## Notat

### Bilag 5 Notat om henvendelser

Sagsnummer  
2020-0018355

**Tegning 6a, nuværende tegning****Tegning 6a, forslag til ændring**

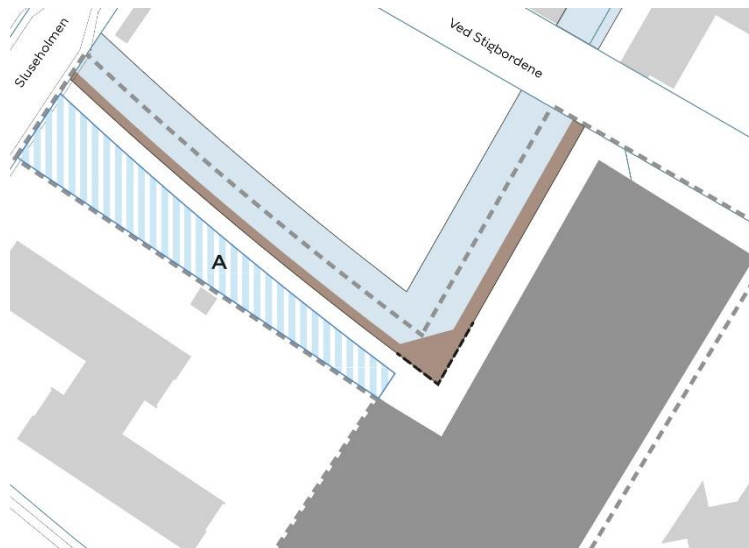
Zonen for placering af træbrygger el. lette træpontoner på tegning 6a - Byrum udvides ved vinklen mod skolen for at gøre plads til undervisning ved vandet og flere vandaktiviteter.

<b>§ 8 Ubebyggede arealer</b>		
Stk. 8 Træbrygger	Der kan anlægges træbrygger el. lette træpontoner på 30 % af det areal, der er vist på tegning 6a.	Der kan anlægges træbrygger el. lette træpontoner på 40 % af indenfor den zone, som er vist på tegning 6a.
Tegning 6a Byrum		Zonen for træbrygger ændres til at være større i kanalhjørnet
